Werkverslag 19 voor project: Koning Ridderdijk 44 | 8434 Westende (BE)

Nummer: 952RTW-19

Datum: vrijdag, 26 februari 2021

Verslaggever: Thijs Verhelst in opdracht voor nv architectenatelier Vyvey & Partners, architect

Principe schets | Opstand

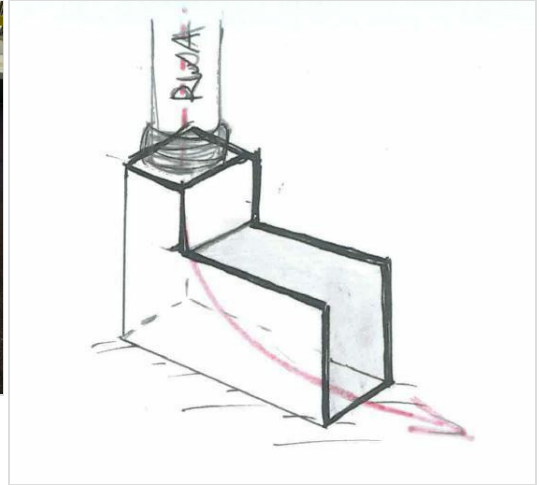
In kader van een goede afloop te voorzien t.h.v. van de RWA - Plat dak| Afdek 10de verd. voorziet de AN "een bakje " met opstaand. AN stelt voor dit in zink uit te laten werken. AN bekijkt dit nader & koppelt terug.

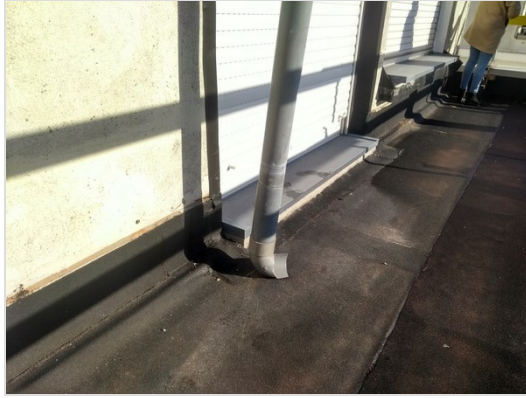
Op vraag van SYN neemt AN volgende week ladder mee in kader van het nazicht van de staat van de gemene muur (zie foto/locatie).
